世田谷区本庁舎等整備工事に係る2期及び3期工程検証委員会

第3回

世田谷区本庁舎等整備工事に係る2期及び3期工程検証委員会 御中

世田谷区本庁舎等整備工事に係る2期及び3期工程検証委員会
追加検証事項について

免震下部基礎の検討 3期(西棟)

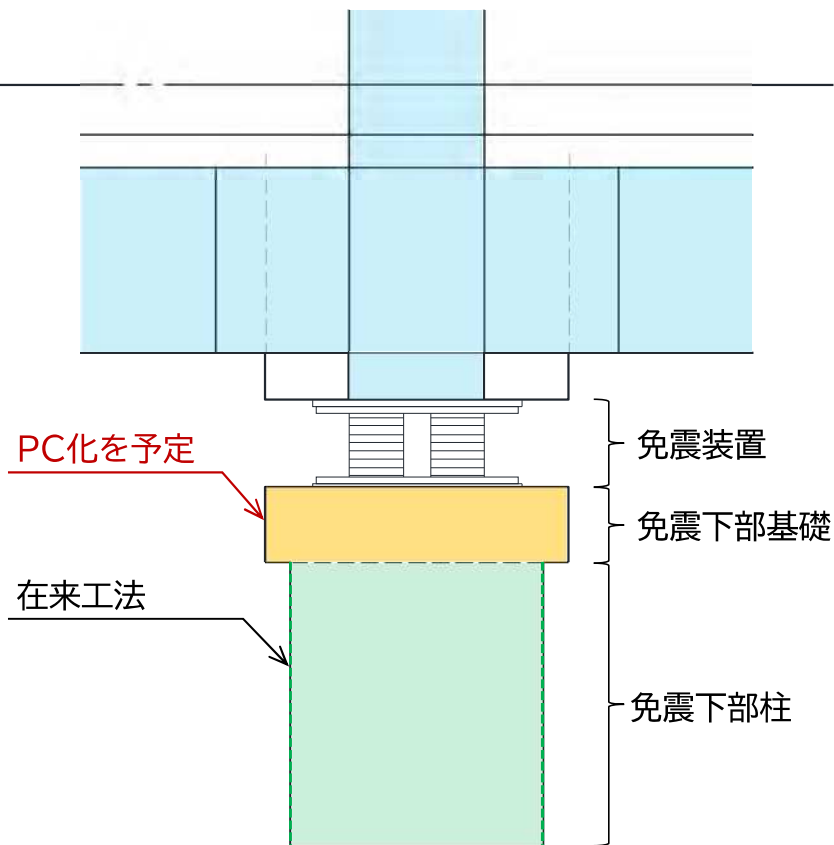
追加検証項目	ご回答
1-①	はね出しバルコニー以外のプレファブ化や施工区分の見直しなど、施工計画の合理化等により、技術提案時と比較して工程短縮の可能性を検討した項目すべての検証経緯と工程短縮等の効果の有無がわかる根拠資料を提出すること。	<p>◆2期工事 技術提案時は、免震下部基礎部分をPC化する予定（1期工事も同様）でしたが、1期工事の実施計画時、この部分単独でのPC化は配筋の納まり上困難であることが判明し、在来工法で施工いたしました。今回、2期工事の工程検証においてもこの部分は在来工法にて計画しており、技術提案時からの工程短縮は見込めておりません。なお、免震下部基礎と更にその下の柱を一体でPC化することも視野にいられておりますが、柱部分の構造変更（SRC造からRC造への変更）等も必要となるため、現時点で検討は実施できておりません。（【別紙①】をご参照下さい。）</p> <p>◆3期工事 技術提案時は、1期・2期工事同様、免震下部基礎部分をPC化する予定でした。こちらもこの部分単独でのPC化は困難ですが、基礎下の柱がRC造であるため柱と一体化されたPC化は可能と判断し、今回の工程検証で採用いたしております。（【別紙②】をご参照下さい。）</p>
-②	コンクリートの打設区画を増やすなど、効率を上げる工程組みについてさらに検討し、結果を報告すること。	1-④にて回答いたします。

はい、分かりました。それから、免震の下部の基礎の件ですが、これは今後の検討ということで、PCの下部のSの部分もPCというのがありますが、これが問題になるのは、要するに構造が変わると、例えば確認申請の変更手続が延びてしまうということが懸念されるということですか。

※技術提案時の免震下部基礎は【別紙①】での説明同様、左図のような形状でのPC化は配筋納まり上困難であるが、3期(西棟)は免震下部柱がRC造であるため、免震下部基礎及び下部柱一体でPC化は可能(右図参照)と判断し、工程短縮案として見込んでいる

次、対しまして、西棟3期工事だけなのですけれども、先ほどと同じく、免震下部基礎単独でのPC化は困難と判断しておるのですが、こちらは免震下部柱が純粋なRCの柱になっておりまして、一体化でPC化できると判断しており、前回お示しいたしました工程は、ここまでPC化という前提で提示いたしておりますというのが本日の御回答になります。

2期工事 引越し期間中の第一庁舎内装解体先行着手について

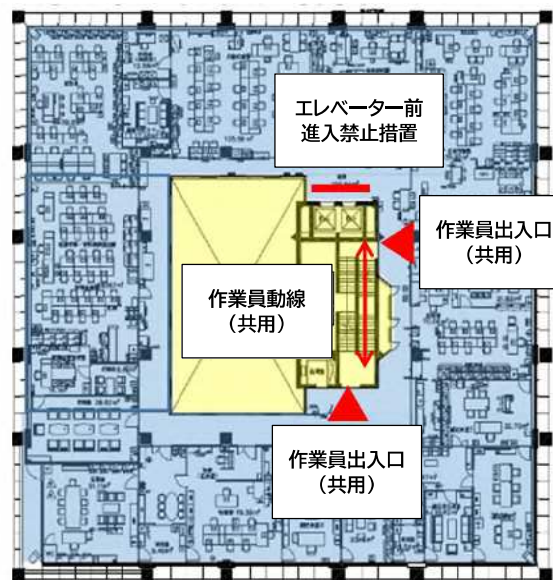
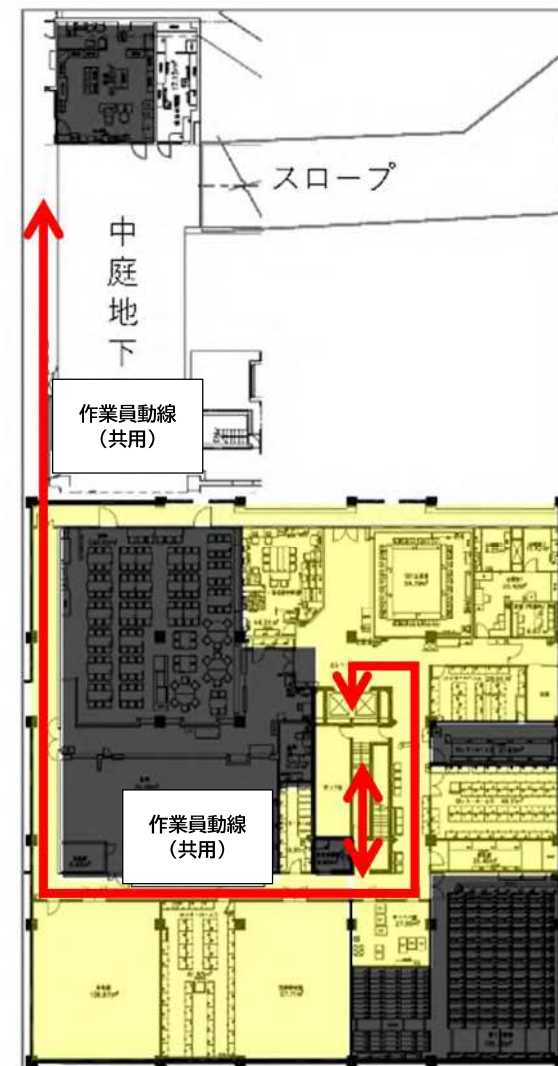
-⑤	引越し期間において、安全に配慮しながらも、工程短縮等の効果が見込める実施可能な作業はないか検証し、効果の有無がわかる根拠資料を提出すること。	1 期工事完了後の引越し期間について、受領いたしました第一庁舎の引越し予定を基に、内装解体先行着手を検討いたしました。別紙に記載いたしました諸条件について協議、調整が可能な場合、約0.25か月程度の工期短縮が見込まれます。 （【別紙⑥】をご参照下さい。） 2 期工事完了後の引越しは、新庁舎間の引越し後に外部からの引越しを実施される部署もあり、引越作業量が多いため、第二庁舎の内装解体の先行着手は困難と判断いたしました。 内装解体以外で引越期間中に実施可能な作業を検証いたしました。（【別紙⑦】をご参照下さい。）何れの作業もクリティカルパス（内装解体→躯体解体）から外れる作業となり、工程の短縮は期待できないものと判断いたします。
-⑥	行政検査等の実施、指摘の是正期間として見込む2か月において、重複できる検査等を検証し、工程短縮等の効果の有無がわかる根拠資料を提出すること。	正規の検査手順は【別紙⑧】に記載の順序との認識で2か月の検査期間を設定させて頂いております。世田谷区様にご配慮頂き、東京都の審査期間中に経理課検査を実施頂けた場合のスケジュール(案)を今回提出させて頂きます。（【別紙⑧】をご参照下さい。）約0.5か月程度の工程短縮が見込まれます。
-⑦	免震接続部分の施工計画及び工程計画について、設計者・工事監理者である㈱佐藤総合計画と協議調整のうえ、管理工程表の見直しを実施すること。また、見直し経緯がわかる根拠資料を提出すること。	管理工程表記載の接続期間に誤記がありましたので、今回改めて修正したものをご提出させて頂きます。接続期間の詳細工程は【別紙⑨】で考えており、2期・3期ともおよそ1か月となります。 また、佐藤総合計画様とも打合せを実施し、認識を共有いたしました。今後引続き検討を実施いたします。なお、前回提示いたしました全体工程に影響はございません。

内装解体にあたり、フロア内全ての部署の引越し及び備品の搬出を完了頂いた上で、下記の事項の協議、調整が可能な場合、そのフロアの内装解体の先行着手を実施いたします。

- ①作業員動線を確保頂けること。
 - ・作業員の入退場については、地下1階を想定しております。（右図参照）
 - ・作業員が庁舎内のエレベータ及び階段を使用できること。（右図参照）
- ②作業員が解体フロア以外のトイレを使用することを許可頂けること。
- ③解体フロアの防災設備は消防と協議の上停止できること。
- ④解体フロア全体の電源を落としたうえで、EPS、分電盤を施錠頂けること。
- ⑤解体フロアの出入口を閉鎖すること。

2024年5月より各所の養生を開始し、GW明けより引越しが完了予定の3階・4階・5階の内装解体を開始いたします。

具体的な作業内容は、主に天井照明器具の撤去となります。

建築建材については、アスベストの含有が想定されますので、一般の方々が入館される状況での撤去は実施いたしません。

上記作業を実施した場合、約0.25か月程度の工期短縮が見込めます。

引越し期間中に実施可能な工事について（先行内装解体以外の作業）

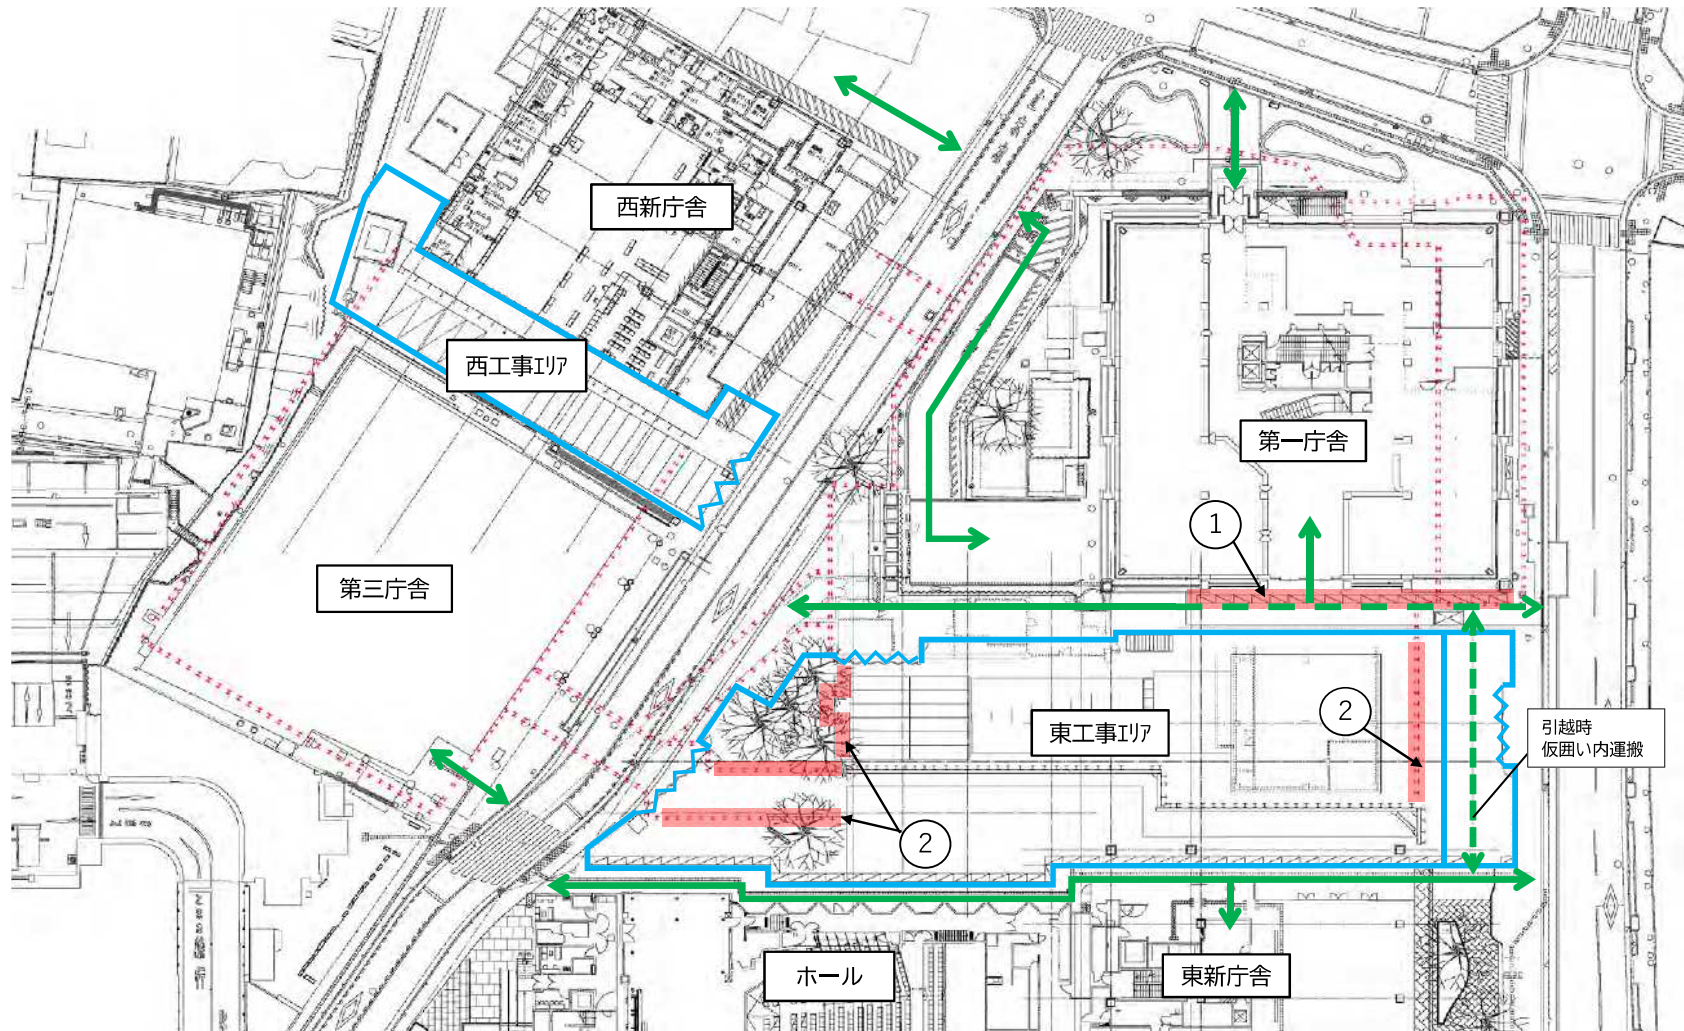
「2期工事完了後の引越しは、新庁舎間の引越し後に外部からの引越しを実施される部署もあり、引越し作業量が多いため、第二庁舎の内装解体の先行着手は困難と判断いたしました。内装解体以外で引越し期間中に実施可能な作業を検証いたしました」。こちらが別紙⑦になります。「何れの作業もクリティカルパスから外れる作業となり、工程の短縮は期待できないものと判断いたします」という御回答になっております。

①第一庁舎南側の2階ベランダ上からの解体工外用外部足場架設(部分架設)

②山留杭打ち作業

※①～②の作業は、工程上クリティカルな作業ではないので、工程短縮効果はありません。

世田谷区本庁舎等整備工事 2期工事 諸官庁検査期間の設定について

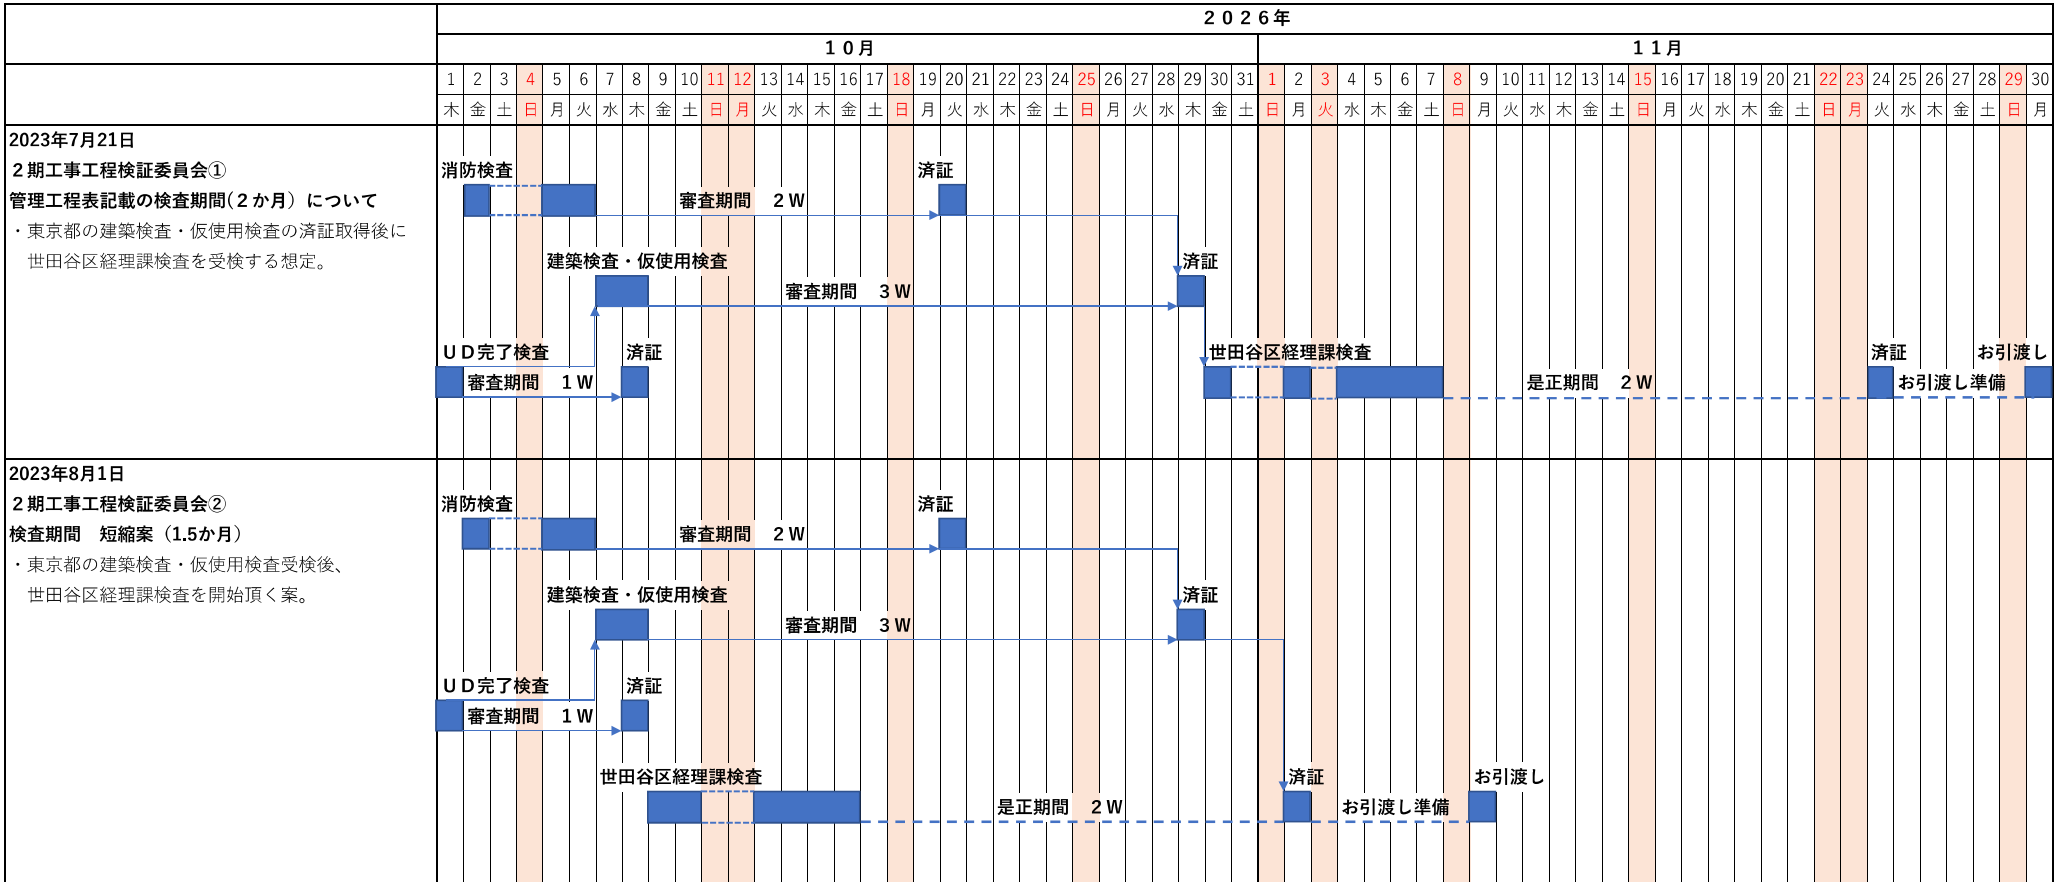
続きまして、6番目でございます。「行政検査等の実施、指摘の是正期間として見込む2か月において、重複できる検査等を検証し、工程短縮等の効果の有無がわかる根拠資料を提出すること。（行政検査等における指摘是正期間と契約所管の検査を重複可能とした場合）」ということでございます。御回答です。「検査手順は【別紙⑧】に記載の順序との認識で2か月の検査時間を設定させて頂いております。世田谷区にご了解いただき、東京都の審査期間

別紙⑧上段が前回御提示させていただいた約2か月の検査期間でございまして、下段が、0.5か月短縮を見込める工程になっております。前回の設定ですけれども、行政検査なので、消防検査がありまして、東京都の建築検査・仮使用検査、合計5日間程度受検するのですが、東京都の審査期間を3週間見ておりまして、済証をいただいた後に世田谷区の経理課の検査を受ける流れで考えておりました。この場合、お引渡しまで、検査開始から2か月程度かかるという見立てでした。

世田谷区にお許しいただく必要がありますが、東京都の審査期間に世田谷区の検査も実施いただけた場合、当然前倒しになってきますので、約半月の工程短縮が見込めるものとして記載させていただいております。

2期(東棟)免震接続工事詳細工程表

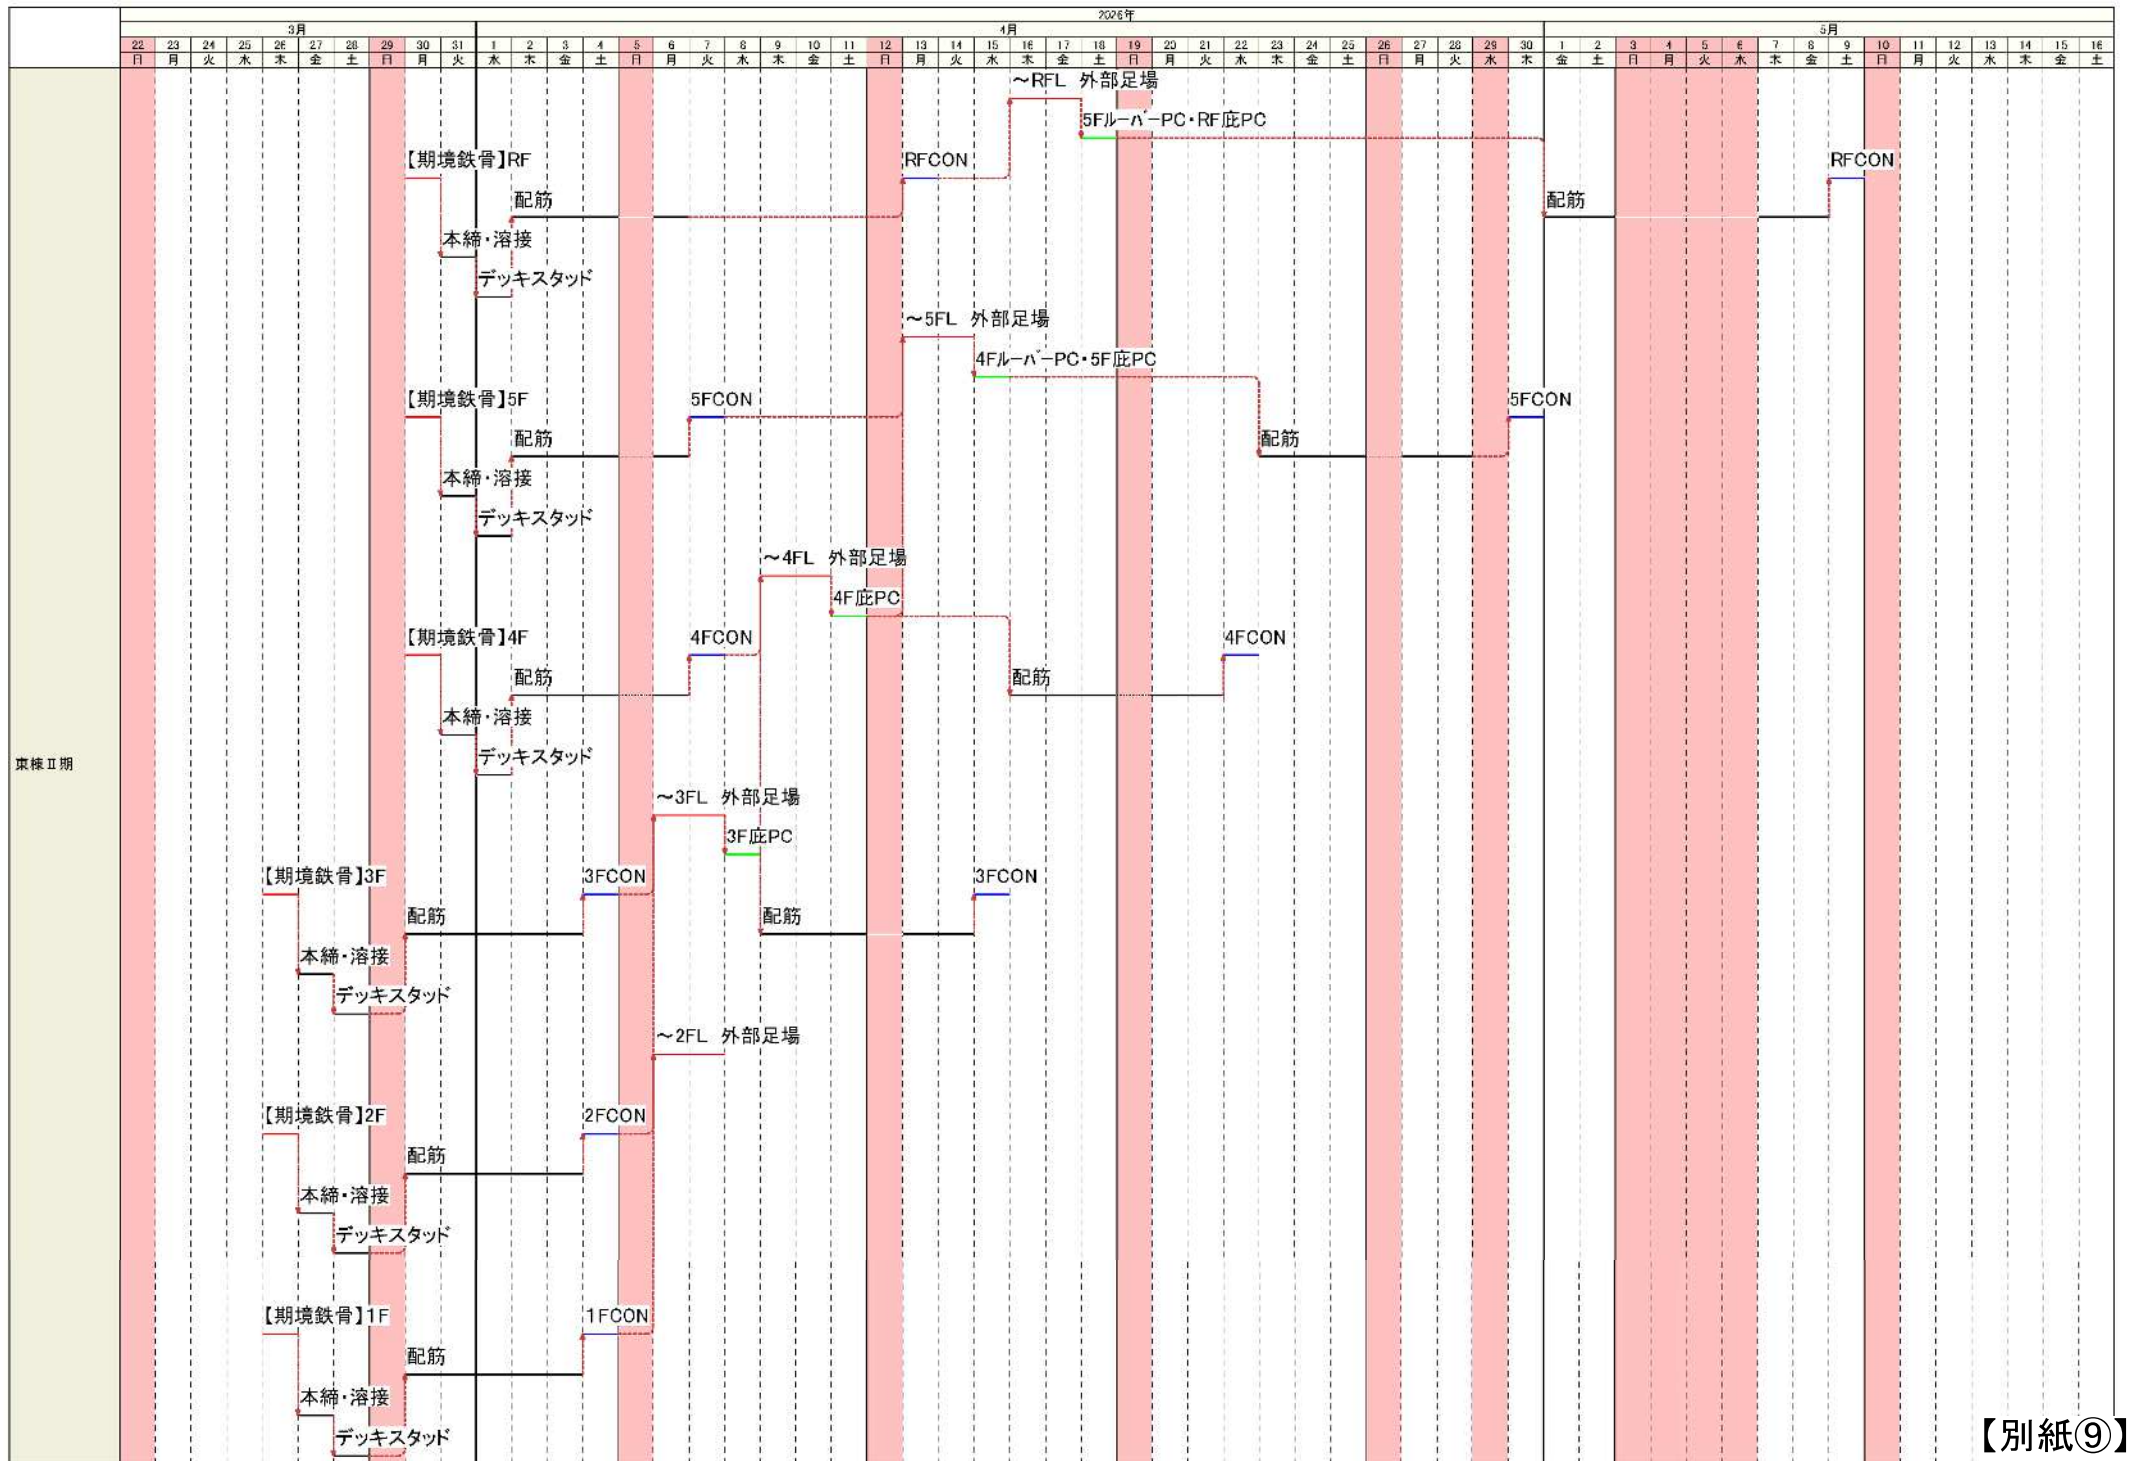
続きまして、1-⑦番です。「免震接続部分の施工計画及び工程計画について、設計者・工事監理者である佐藤総合計画と協議調整のうえ、管理工程表の見直しを実施すること。また、見直し経緯がわかる根拠資料を提出すること」に対する御回答です。「管理工程表記載の接続期間に誤記がありましたので、今回改めて修正したものを提出させていただきます。接続期間の詳細工程は【別紙⑨】で考えており、2期・3期ともおよそ1か月となります。また、佐藤総合計画とも打合せを実施し、認識を共有いたしました。今後引き続き検討を実施いたします。なお、前回提示いたしました全体工程に影響はございません」。

別紙の⑨ですけれども、接続部分の詳細工程がこちらになります。期境の鉄骨を立てて、まず建物の中の内側のコンクリートを打ち、外周部の庇のPC等をつけまして、残っていた外周部のコンクリートを打ちます。それが、下から始まってR階まで完了するのに約1か月となりまして、前回、管理工程表に誤記がございました。

前回、弊社から提案させていただいた後、佐藤総合計画とも御協議させていただきました。設計者が懸案されていますのが、期境での地盤の沈下量の差による地下の接続部分でのひずみと、上階の免震階での接続期間の安全性の担保という2点でございます。これらをしっかり把握させていただいた上で、弊社と佐藤総合計画とでしっかり再検証させていただきたいと考えております。いずれにいたしましても、前回御提示いたしました接続工事の期間約1か月が延びることはないということをお返事させていただきます。
